Recommandations

PRILLY, COLLÈGES DU CENTRE ET DU GRAND-PRÉ - ASIGOS - 2025

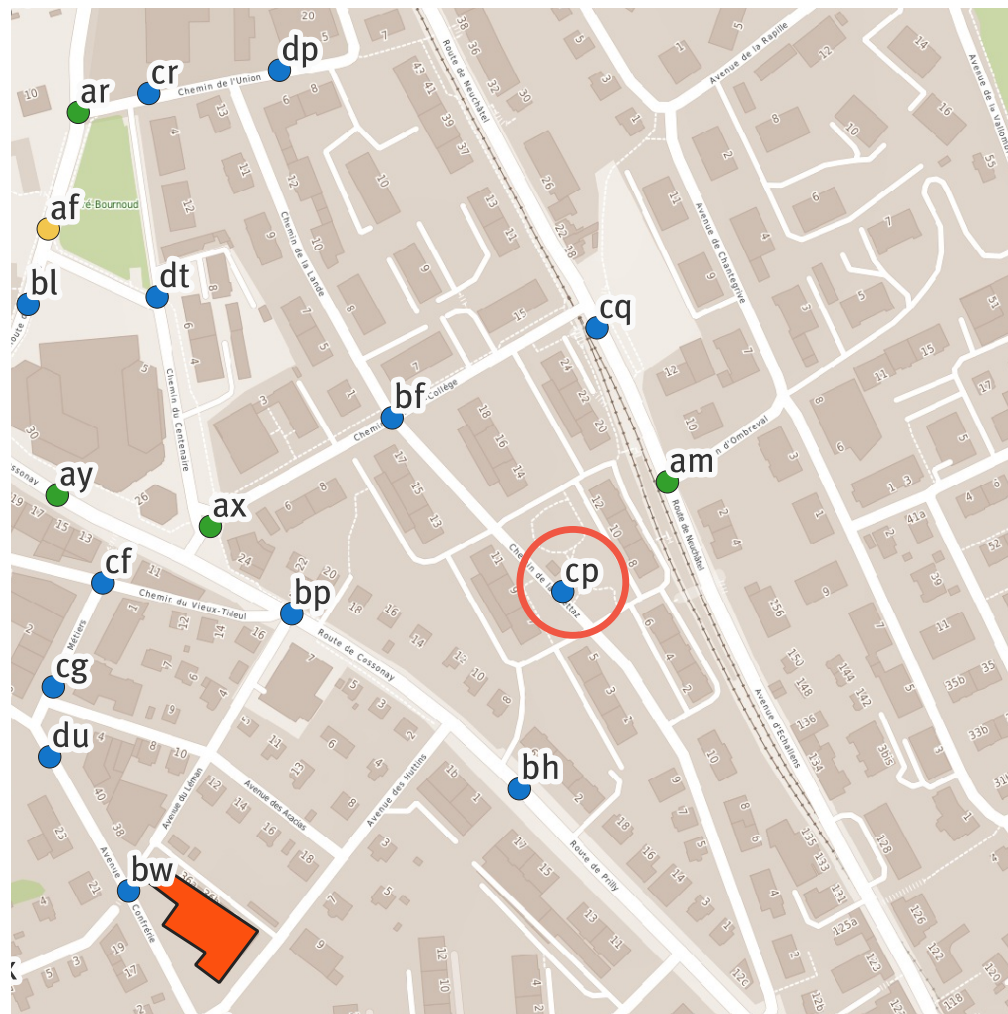
Le passage piéton présente plusieurs déficits :

- × les places de stationnement masquent la visibilité sur les zones d'approche.
- × les bordures ne sont pas adaptées aux personnes à mobilité réduite.

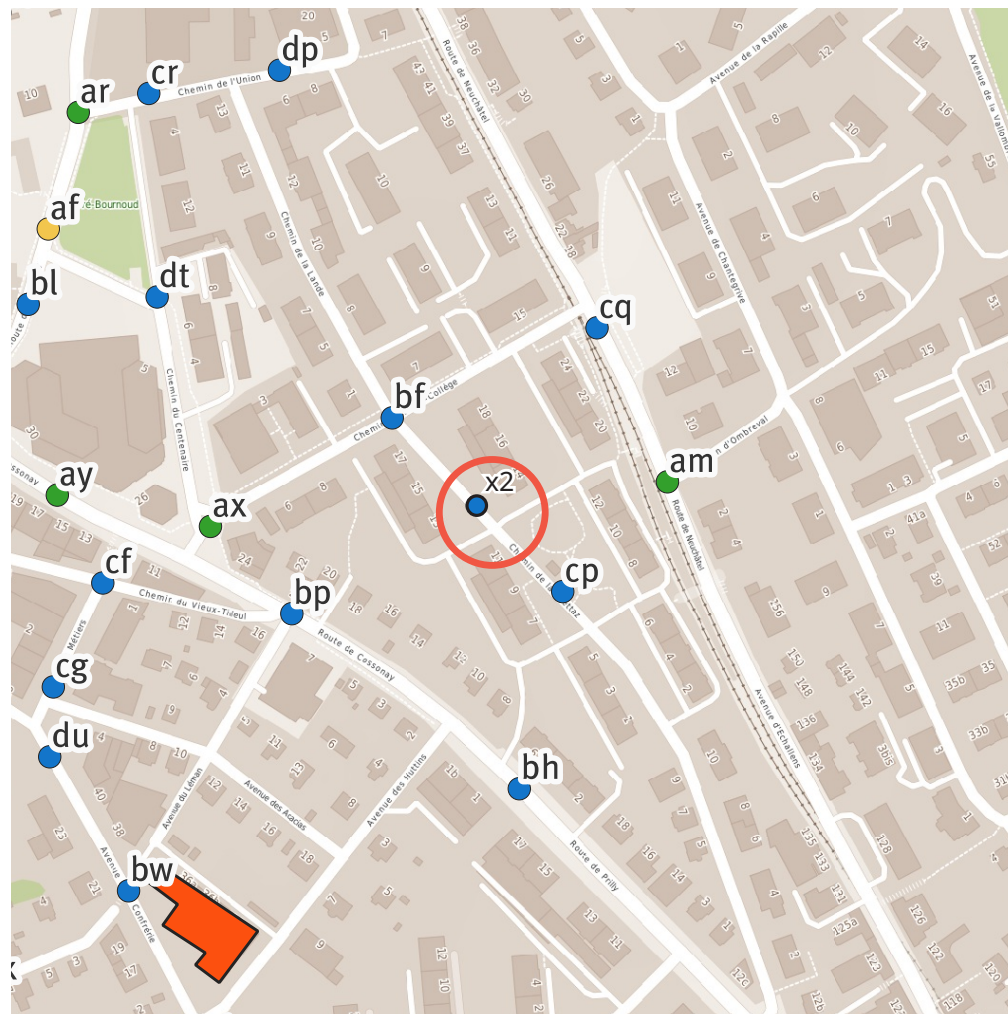
Le passage piéton présente plusieurs déficits :

- × les places de stationnement semblent masquer la visibilité sur les zones d'approche
- × les bordures ne sont pas adaptées aux personnes à mobilité réduite

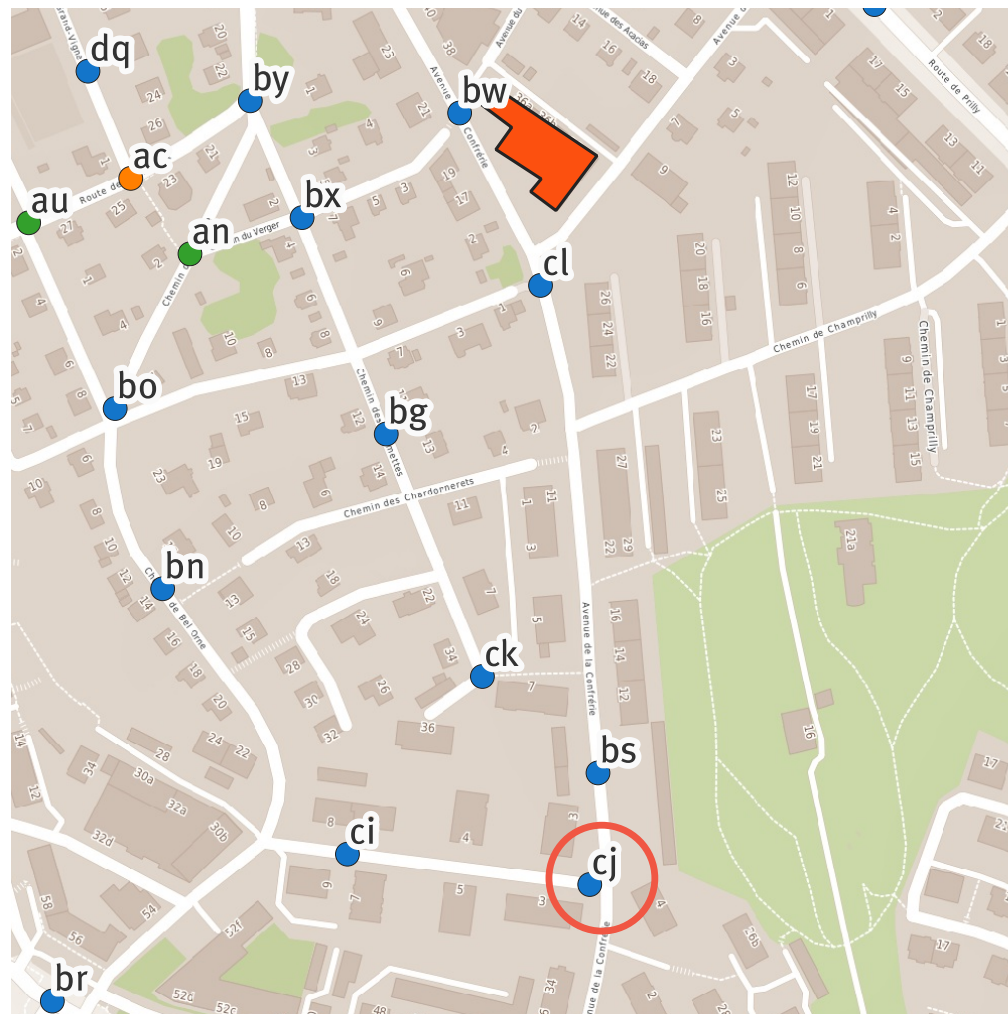
- × Les deux passages piétons présentent des déficits : les bordures et les visibilités ne sont pas suffisantes pour assurer la sécurité de la traversée. (La visibilité sur la zone d'approche doit être de 55 mètres étant donné que la vitesse est de 50 km/h).
- × Le passage piéton sur l'Avenue du Galicien est également trop proche du STOP (moins de 5 mètres) et est trop long sans îlot.

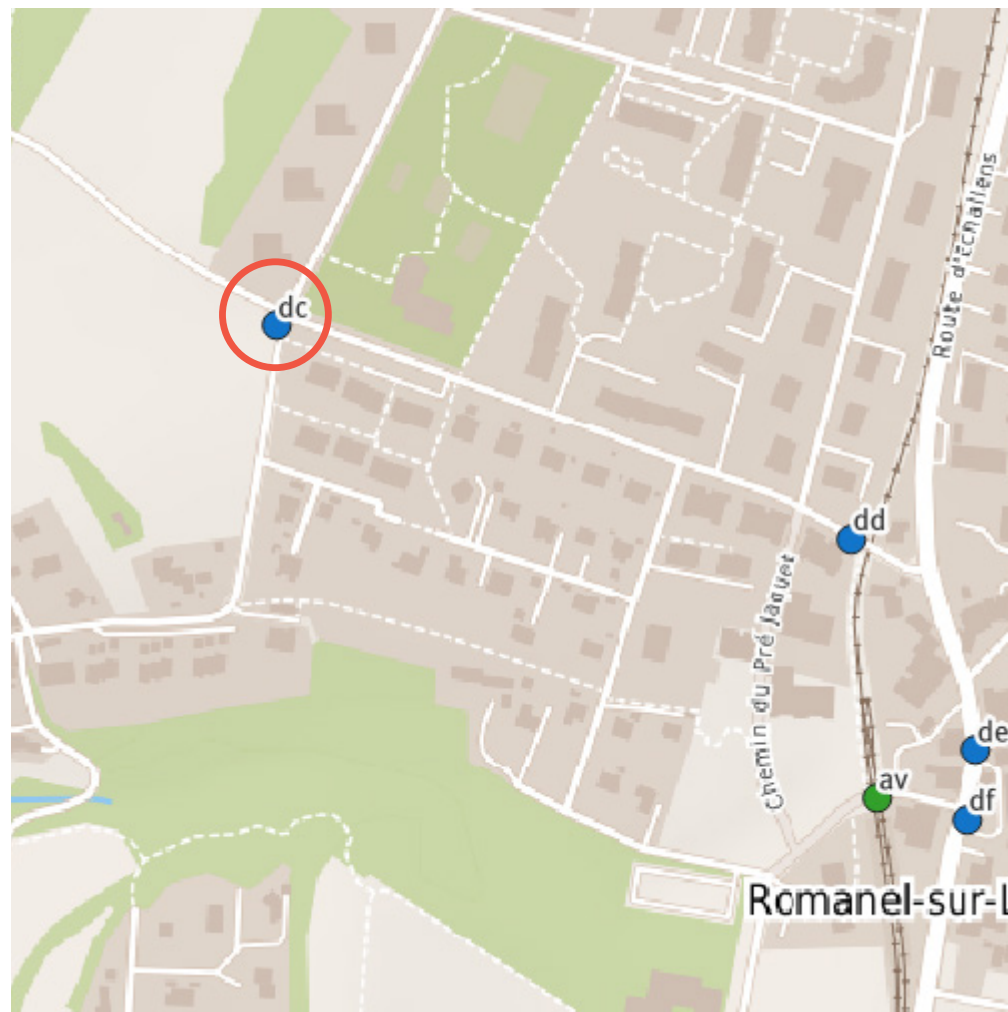
- × La visibilité sur le passage piéton est masquée par le stationnement. Ce déficit est particulièrement dangereux, car nous sommes devant une école.
- × Le carrefour en priorité de droite est particulièrement large, ne favorisant pas des vitesses réduites et rendant les traversées non prioritaires difficiles, notamment pour les enfants.

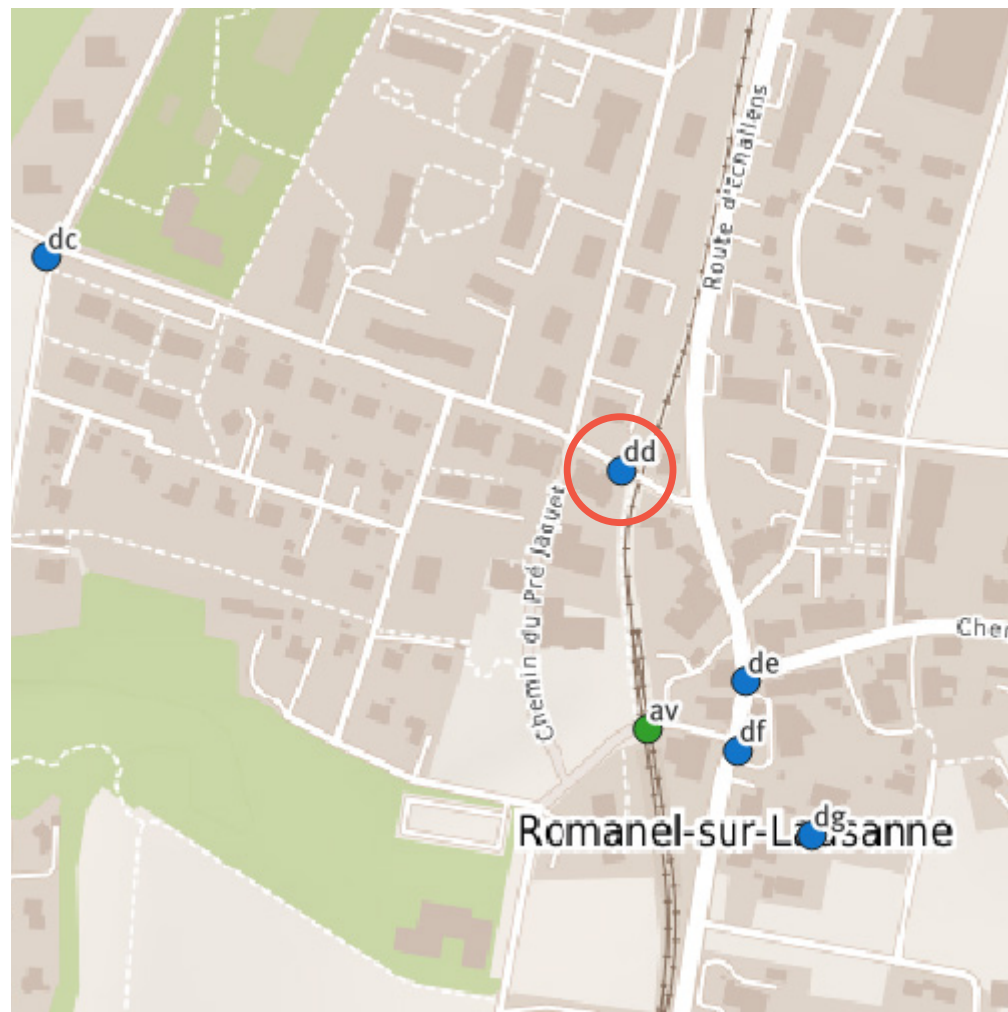
De plus, le carrefour est surdimensionné et ne permet pas de ralentir les véhicules.

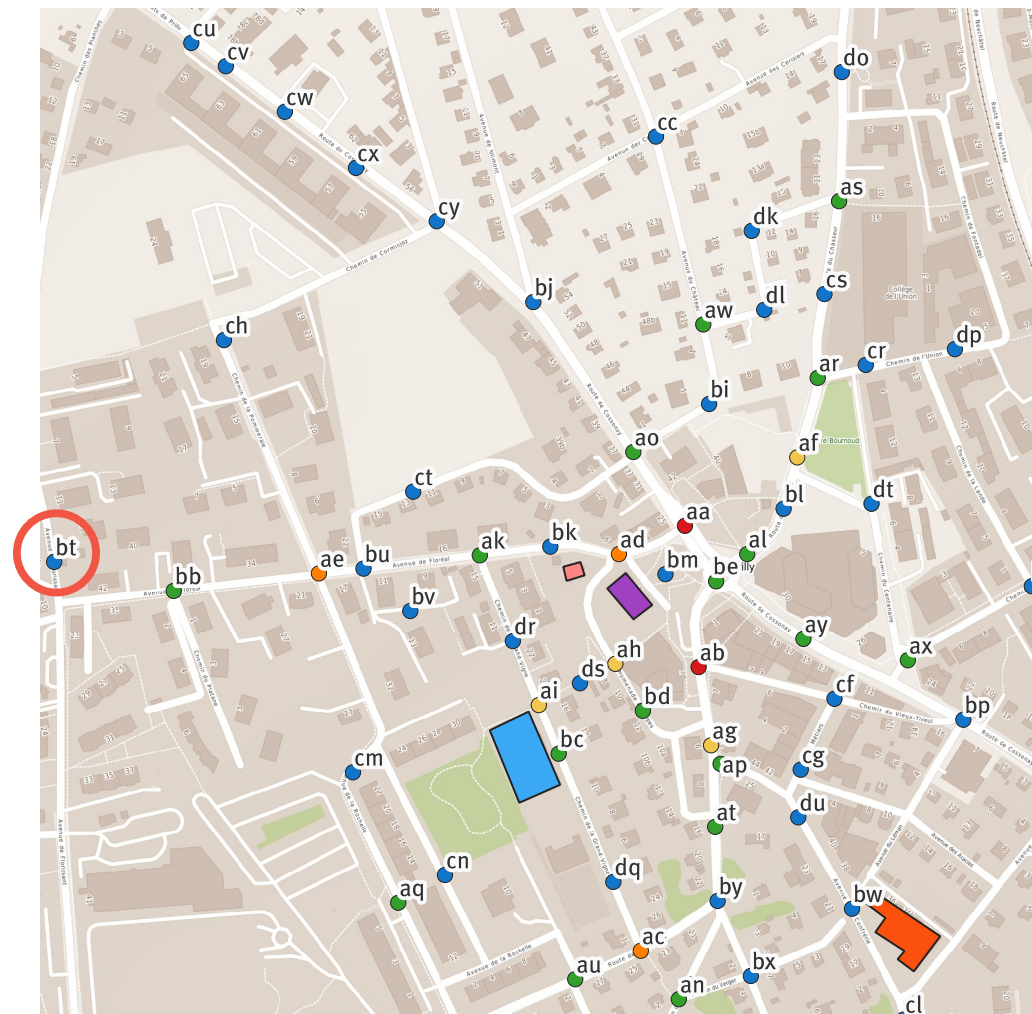
- × les bordures ne sont pas adaptées aux personnes à mobilité réduite (côté ouest)
- × La zone d'approche est n'est pas perpendiculaire au passage piéton.

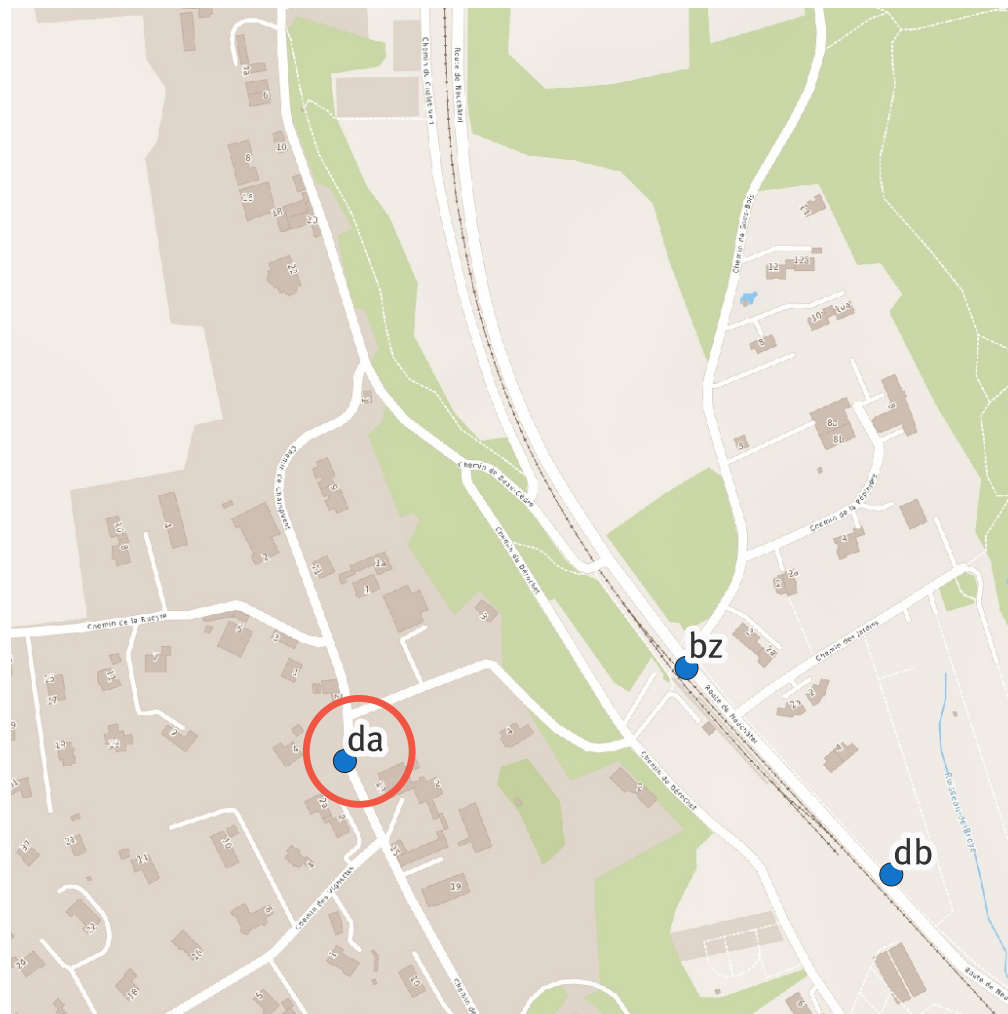
- × Cheminement piéton peu clair : le trottoir est franchissable, mais il ne s'agit pas d'un trottoir traversant. Le régime de priorité entre piéton et véhicule porte à confusion.
- × Globalement, sur la Route de Champvent, pas de cheminement sécurisé pour les piétons (trottoirs franchissables sans protection comme des potelets).

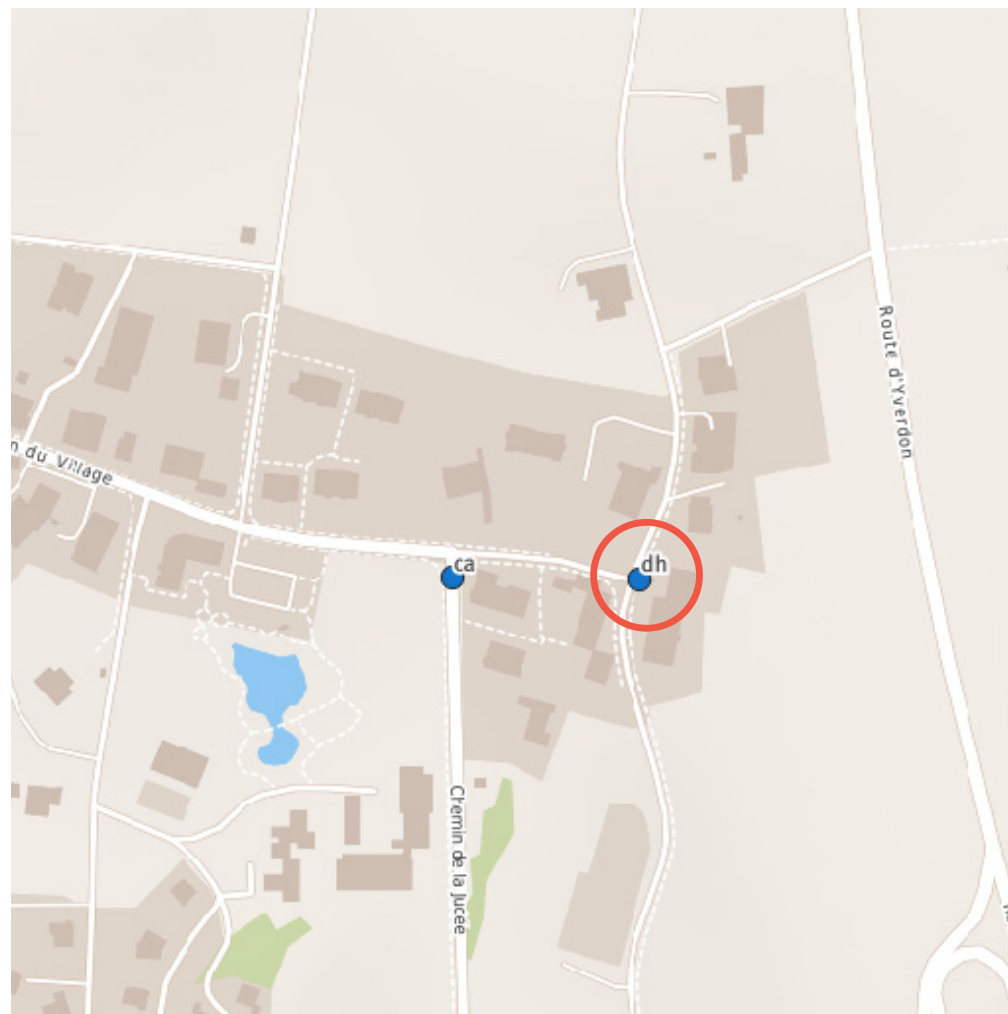
- × Le passage piéton présente de nombreux déficits (zone d'approche non sécurisée; il ne possède pas d'îlot; les places de stationnement à proximité génèrent des manoeuvres sur le passage piéton et sa zone d'approche et il n'y a pas de bordures).

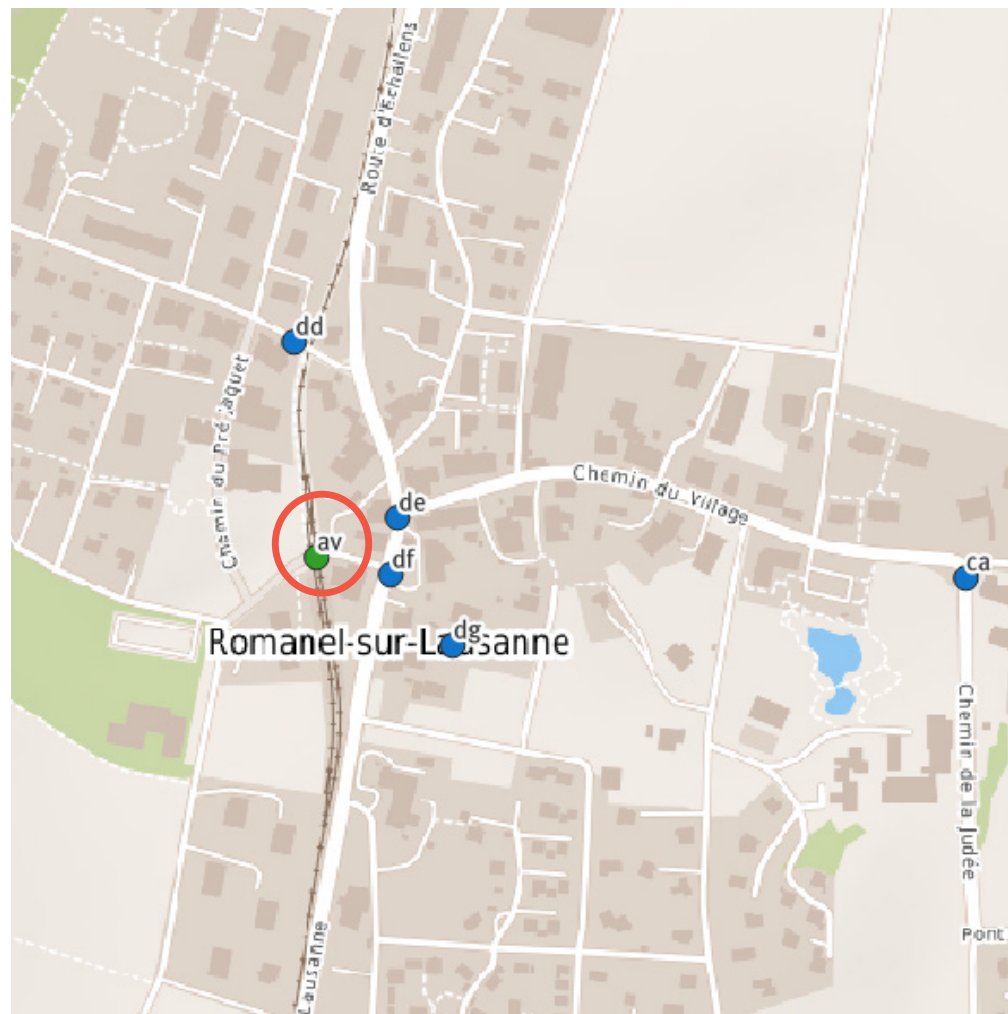
- × Pas de cheminement piéton sécurisé pour accéder à l'arrêt du LEB.
- × Parking à traverser.

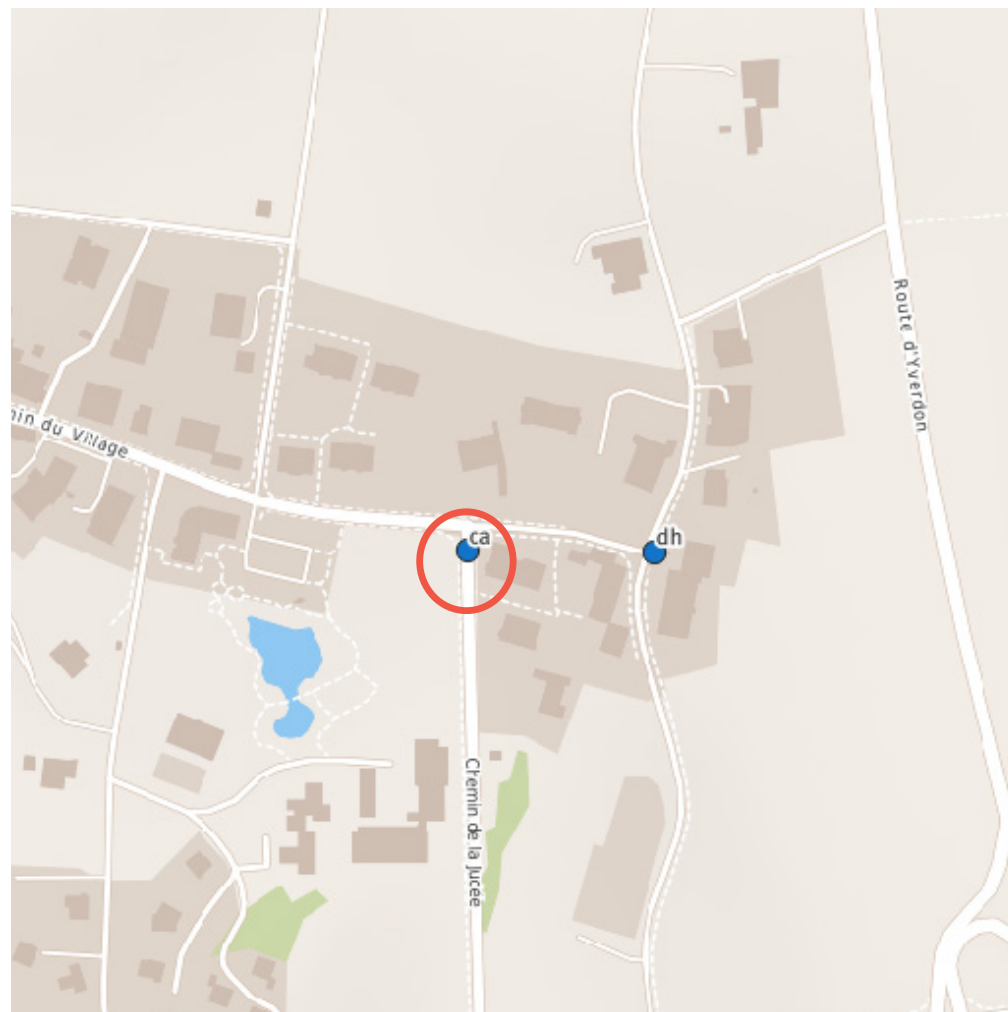
- × Trottoir franchissable dans ce carrefour à priorité de droite (pas de séparation entre la chaussée et le trottoir).
